第一部 東通原発敷地付近の地形・地質の概要

大槻からのコメント（その1）から（番外）で逐次指摘したように、東北電力の主張は間違いだらけのため、当然ながら自らの新たなデータによって逐次否定されるはめになった。科学的厳格さが求められている有識者会合は、「“第四系変状”の一部はテクトニックなものだが、他の一部は岩盤の劣化膨張による可能性がある」という趣旨の折衷的結論で、こちらにも少なからず誤りがある。有識者会合の誤りの発端は、“風化”や“膨潤性粘土鉱物”などに関する知識不足を補わないままに評価に当たったことである。したがって、先ず次の第二部で、岩盤の“劣化膨張説”の誤りを全面的に解き明かす。そうした後に第三部で改めて“第四系変状”の実像を提示する。

Fig.4 東通原発付近の地質図と地質断面図。 第2回評価会合配布資料 東通・現調 3-1 から転載。

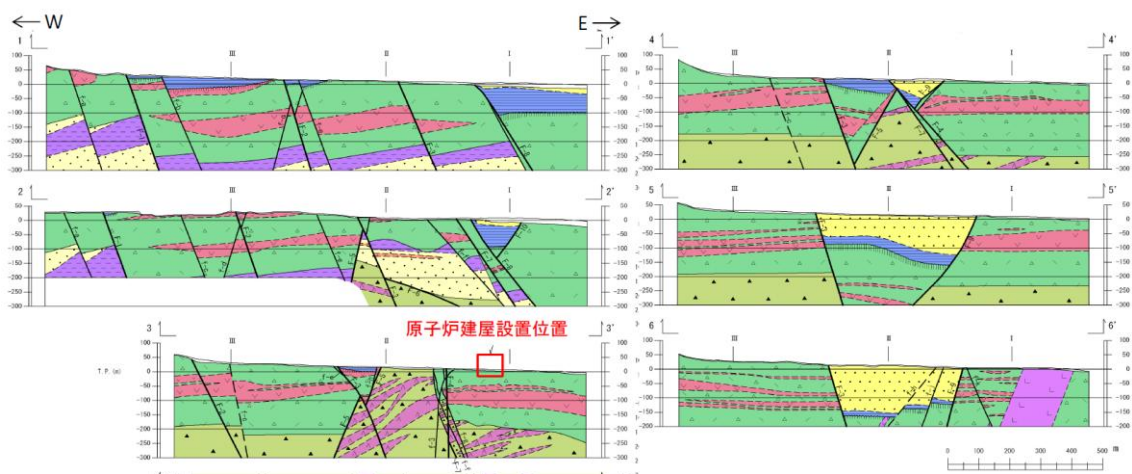
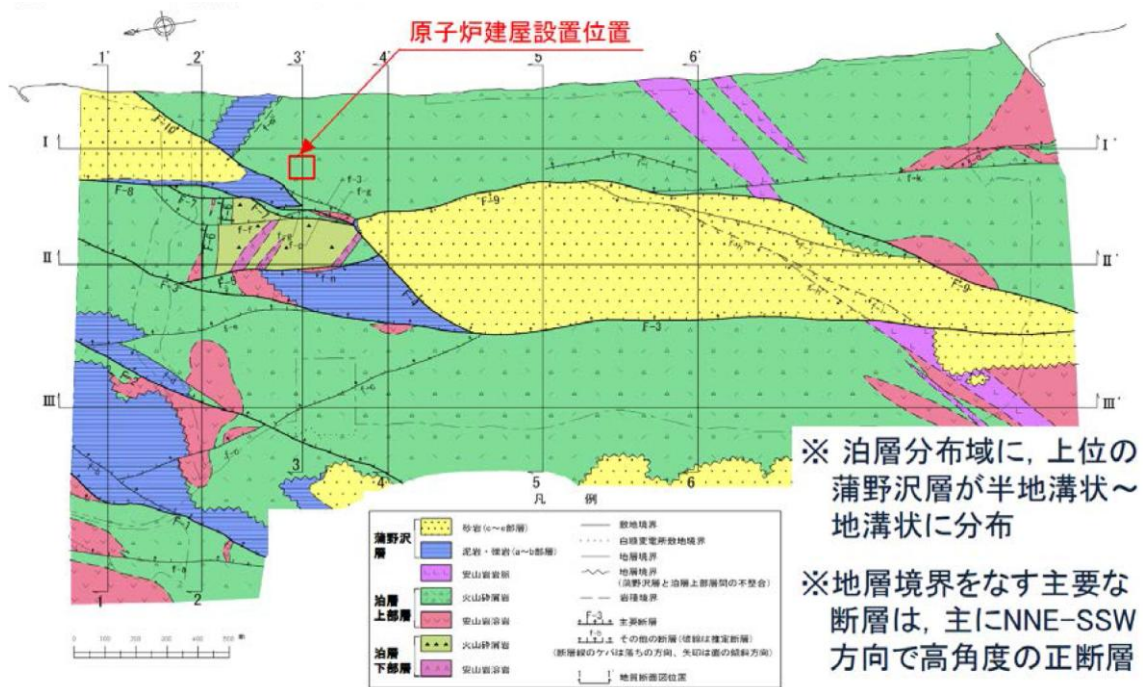
図の中ほどに蒲野沢層上部の砂岩 (黄色に塗色) が細長く分布しているのは, F-3 断層と F-9 断層, あるいは F-8 断層と F-10 断層とに挟まれた部分が地溝状に落ち込んでいるためである. 日本列島が大陸から切り離されて日本海が形成される時に, 東北日本弧は東方に引っ張られ, 北北東方向の正断層が多数作られたが, 上記の正断層もその一部である. 正断層が出来れば地殻が多少とも薄くなるが, 引きちぎれてしまった所が日本海である. 地質断面図に描かれているように, 西側の正断層はいずれも東側落ちで, 東側の正断層は西側落ちであり, 地質図の中央部付近が最も落ち込んだ所 (地溝の中軸部) である. 共役断層の非対象発達のメカニズムに基づけば, 地殻はこの直下で最も薄くなったはずである.

西北西方向の水平引張応力は日本海の形成時に最高潮を迎えたが、余韻はずっと後まで続いた。その後、中立的な応力場の時期を経て、現在のように西北西方向の圧縮応力場に転換した。その時期は 250 万年前頃である。一旦水平圧縮になれば、水平引張応力場の時に最も痛めつけられた所（黄色に塗色された蒲野沢層分布域の直下）が、今度は最も短縮し易い**変形集中帯**になるであろう。東通原発の敷地はこのように位置しているので、上記のような地質学的な枠組みを念頭に置いて様々な事を調べる必要がある。

Fig.5 原発敷地の第四系分布図。第1回評価会合配布資料 参考資料2 から転載。

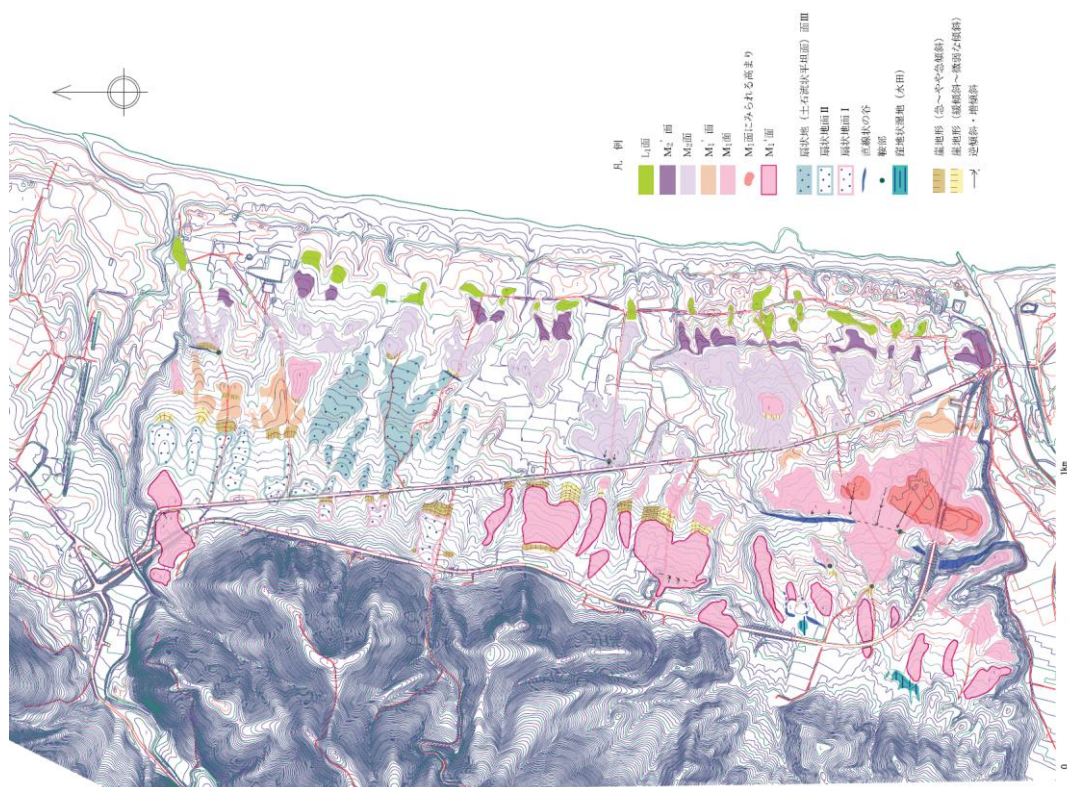
活断層評価には第四系の変形が指標となる。Fig. 2 に示したように、第四系は古い順に M_1 面段丘堆積物, M_1' 面段丘堆積物および F_1 扇状地堆積物, 洞爺火山灰層 (11.5~12 万年前), M_2 面段丘堆積物, 阿蘇火山灰層 (8.5~9 万年前), 十和田火山灰層, L_1 面段丘堆積物, F_2 扇状地堆積物, 十和田レッド軽石層 (8 万年前), ローム層と十和田ビスケット火山灰層 (3.2 万年前) などである。それらの分布を Fig. 5 に示す。同一の段丘面であっても海側に張り出して分布し、しかも山側に傾く所がある。これらは新期地殻変動を示唆する。

Fig. 6 東通原発敷地内で観察された断層などの地盤変形。「東北電力株式会社 東通原子力発電所敷地の地質・地質構造（概要）平成 23 年 11 月 8 日」，「東北電力株式会社 東通原子力発電所敷地内断層（破碎帯）の評価について 平成 24 年 12 月 26 日」による。

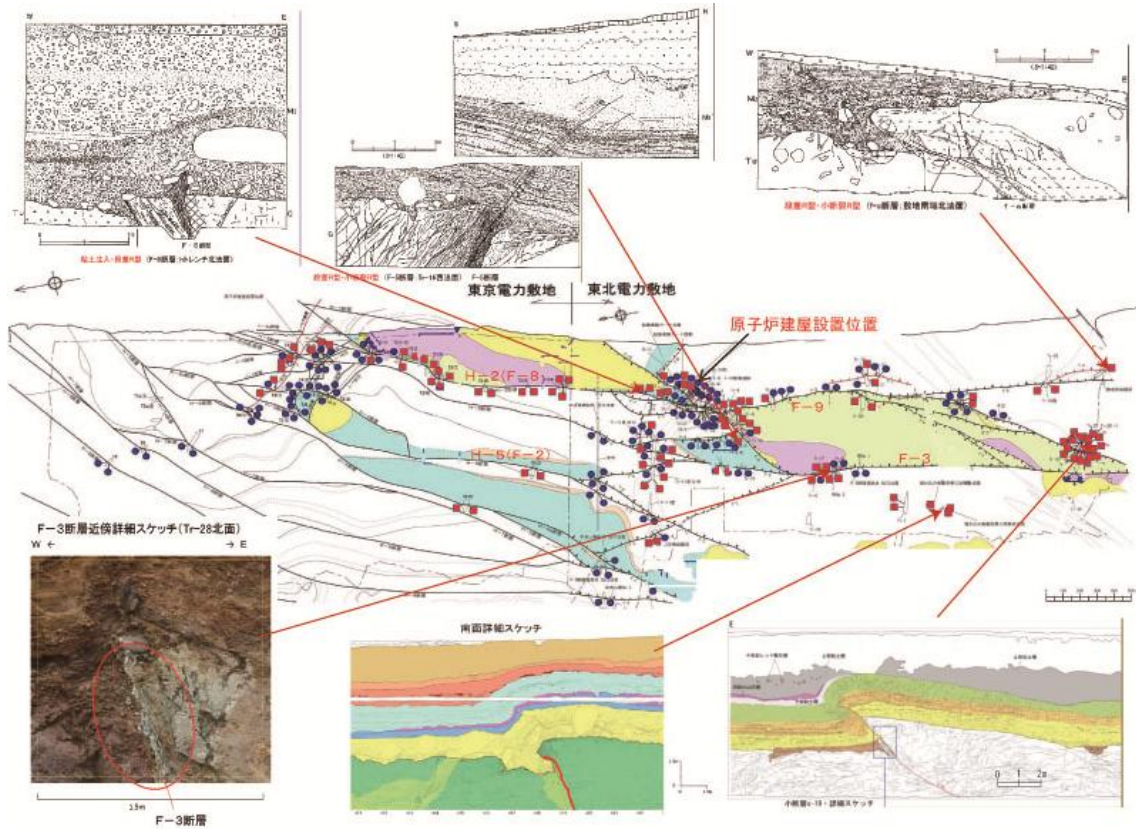
変形のパターンとしては，古い正断層を境に基盤が逆断層的にずれ動き（すなわちインバージョンテクトニクス），第四紀層を切ったり撓ませたりする”断層”というべきもの（図の上段の 3 事例と下段の 左端の事例），古い断層破碎帯の部分が盛り上がり第四紀層を撓ませているもの，破碎帯中の特に軟い断層粘土が絞り出されるように第四紀層中に注入されているパターンなどがあるという。“第四系変状”が認められるのは古い断層破碎帯沿いだけでなく，少し離れた所にもきれいな小逆断層が形成されている（図の下段の右 2 つの事例）。地盤のずれはいずれも小規模（ずれが 5m 未満）で，断続的に出現するようである。しかし，このような“第四系変状”は 12 万年前より新しい地層をも変形させているので，疑いなく活断層である。

東北電力は，上に紹介したような“第四系変状”は活断層ではなく，風化に伴って岩盤が膨張したために形成されたと主張してきた。また，Fig. 6 の下段右側の 2 つの事例のよう

な小断層は、地下深くに延びていかないようなので、テクトニックな力で出来たものではないとも主張している。他方、これを審査するのが原子力規制委員会有識者会合である。有識者会合の事前会合では、規制庁から委員に対して『この会合で必要なのは科学的な判断です。そのみが重要です。』、『純粋に科学的な御判断を……理由を挙げた上で……はっきりお示しいただきたいと思います。』、『科学者として、当然御判断には責任が生じることになります。万一、科学的でないような御判断をされた場合には糾弾されることになるかと思いますが』と告げられた。
